ID: Codice procedura (ID\_VIP/ID\_MATTM): 12691

**"Progetto di un impianto eolico denominato "Pitigliano" ubicato nei comuni di Pitigliano (GR) e Sorano (GR) costituito da 20 (venti) aerogeneratori di potenza nominale di 7 MW per un totale di 140,0 MW con relative opere connesse ed infrastrutture indispensabili"**

## TESTO DELLE OSSERVAZIONI

**Immagine 3. Cumulo di una parte di impianti eolici, fotovoltaici e geotermici industriali in progettazione ed esistenti intorno all’eolico industriale “Pitigliano”.**

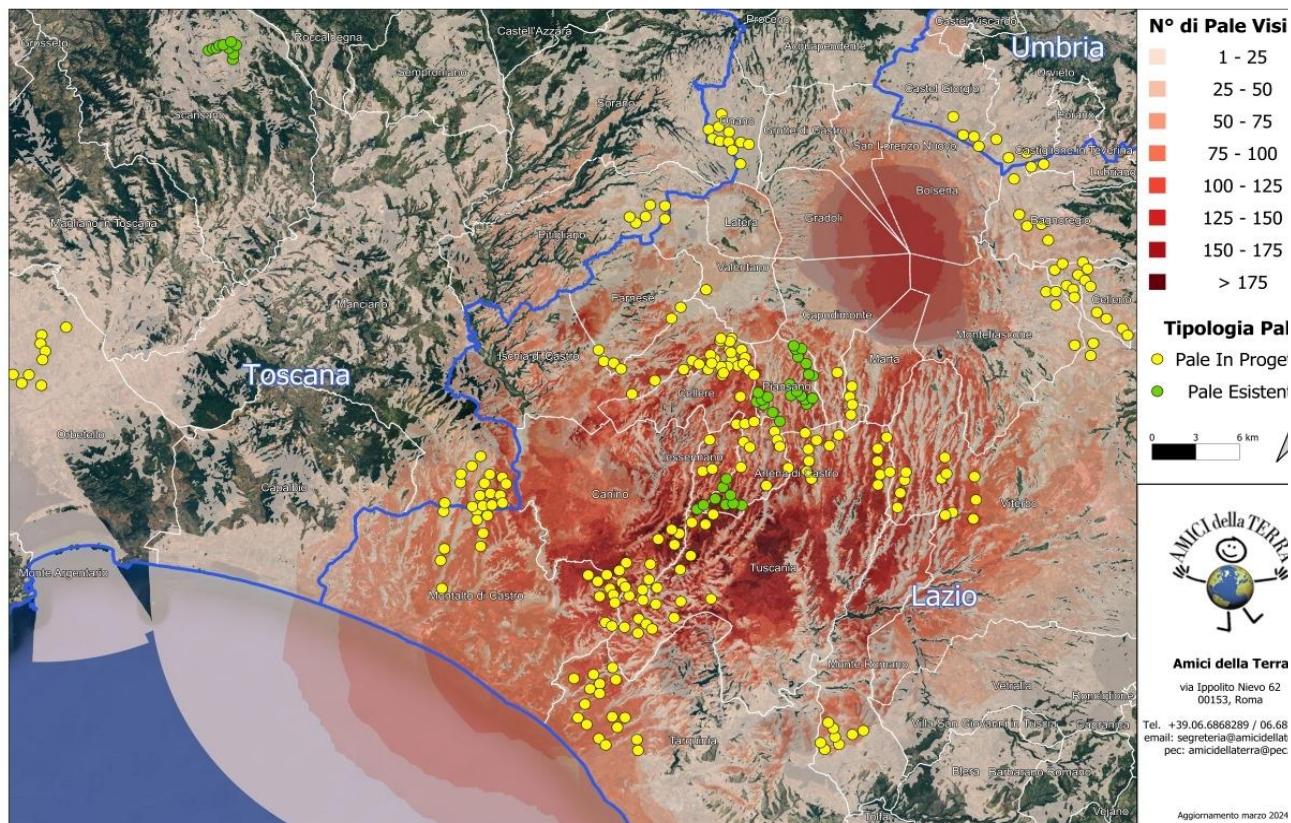
Beni Culturali “*Ambito paesaggistico, geologico e geomorfologico dell’orlo della caldera di Latera ...*” Non vengono nemmeno citati gli impianti eolici in progetto al MASE, il “Rempillo” (6 aerogeneratori) e un altro in verifica amministrativa di 14 aerogeneratori e 72, 6 MW. Ad oggi nei territori di Pitigliano, Sorano e in quello limitrofo potenzialmente potrebbero essere insediati 40 aerogeneratori alti 200 metri e larghi 170. Ma la proponente non cita neanche altri impianti che creerebbero il cumulo e quindi maggiore impatto. Infatti, sul territorio della “Città del Tufo” (Sorano e Pitigliano) impatterebbero anche l’impianto eolico “Montarzo” di Onano con 13 aerogeneratori con le dimensioni ricordate, l’altro eolico industriale nel territorio di Valentano con sette aerogeneratori (stesse dimensioni), gli impianti di Farnese con un minieolico di 3 Torri alte 60 metri già installate in località Poggio del Crognolo e l’impianto eolico industriale “Vallerosa” (7 aerogeneratori alti 200 metri e larghi 158 metri) in procedura VIA presso la Regione Lazio. Inoltre, altri impianti del minieolico già presenti a Valentano, Cellere e Piansano e due progetti eolici industriali con le stesse dimensioni (200 m x 170 m) nel Comune di Ischia di Castro. La valutazione del cumulo non prende neanche in considerazione gli impianti industriali di fotovoltaico e agrivoltaico in progetto a Farnese, Valentano, Ischia di Castro, Cellere. L’impianto geotermico in procedura Via al MASE, progettato nella Caldera di Latera. Quindi è stata effettuata una valutazione del potenziale impatto cumulativo non veritiera a dispetto di quanto affermato dalla proponente che sostiene di aver preso in considerazione uno spazio di 10 km intorno al suo impianto per gli impatti che si creerebbero.

Riguardo al cumulo degli impianti FER, le mappe prodotte dalla proponente riguardano, come già evidenziato, soltanto una parte molto piccola degli impianti FER dell'area intermedia e vasta e in particolare di quelli eolici che contribuiscono a creare un notevole cumulo e la saturazione del territorio tosco laziale. Riguardo al cumulo dei soli impianti eolici si riporta la mappa dell'intervisibilità degli impianti eolici elaborata dall'Associazione nazionale “Amici della Terra”.

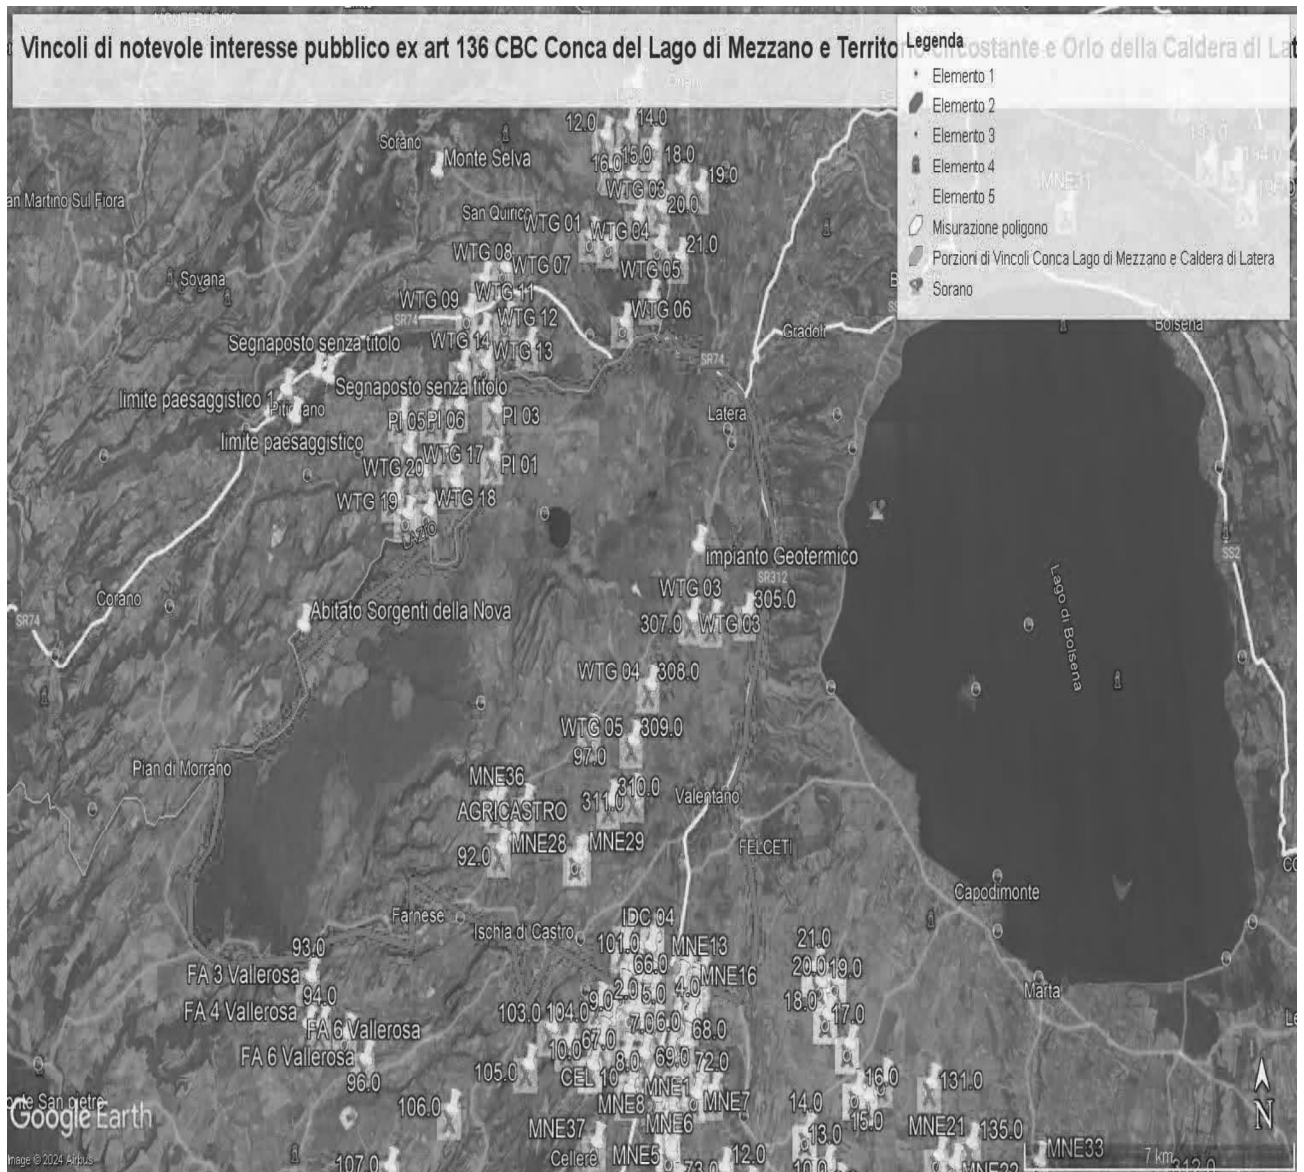
Al contrario si evidenzia che l'impianto eolico industriale citato non solo ricadrebbe con tutti e 20 gli aerogeneratori all'interno delle fasce di rispetto di 3 km di due vincoli paesaggistici di notevole interesse pubblico esistenti nella Regione Lazio e con una parte di essi nel vincolo paesaggistico del Centro abitato di Sorano ( GR) quindi in aree non idonee all'installazione di impianti di energia rinnovabile. Addirittura, alcuni aerogeneratori sarebbero ubicati a poche centinaia di metri dai perimetri dei due vincoli paesaggistici laziali ex art 136 del CBC.

Come è illustrato nell'immagine si ribadisce che l'impianto industriale "Pitigliano" ricade completamente all'interno delle fasce di rispetto dei due vincoli di notevole

**IMMAGINE n. 2** Impianto eolico industriale “Pitigliano” e distanze aerogeneratori dai Vincoli della Conca del Lago di Mezzano...

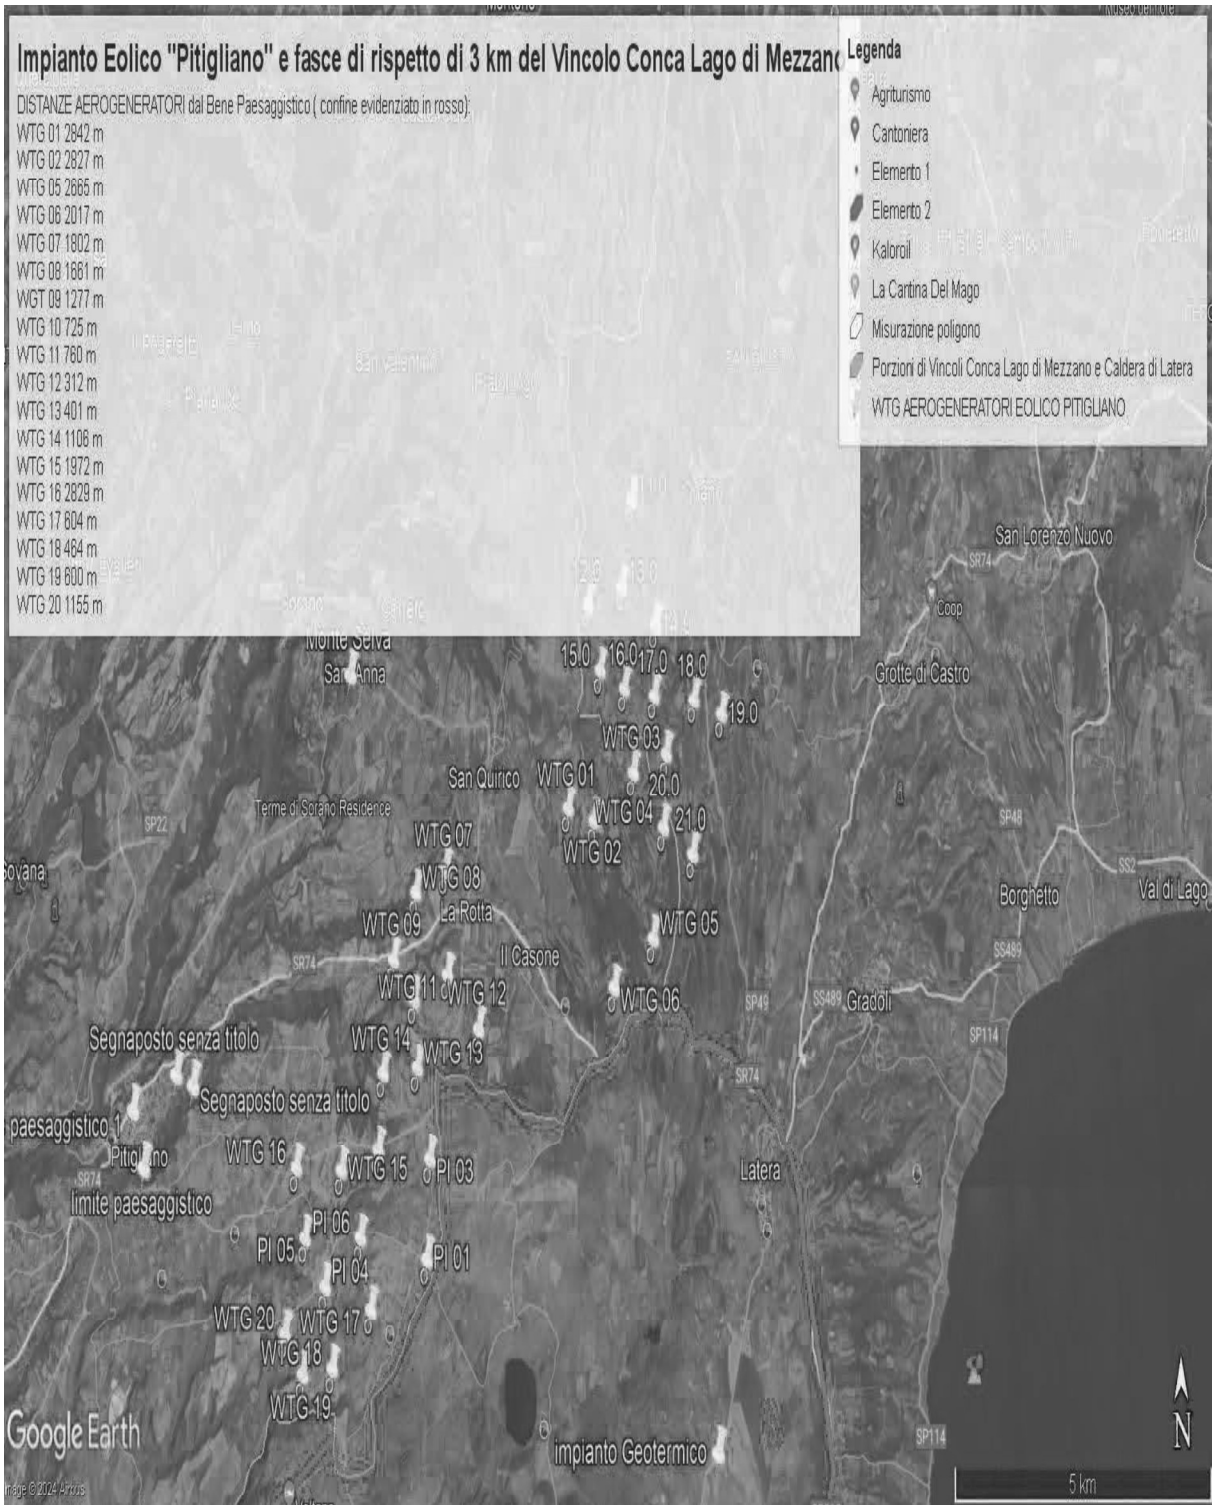
*Inoltre, come sostiene la Proponente parte dell'impianto si verrebbe a trovare a 3,5 km dal centro abitato di Sorano. Infatti, tre degli aerogeneratori WTG 08, 09, 10 sono addirittura all'interno delle fasce di rispetto dei 3 km del suo vincolo paesaggistico di notevole interesse pubblico ex art 136 del CBC. Si evidenzia che così si crea*
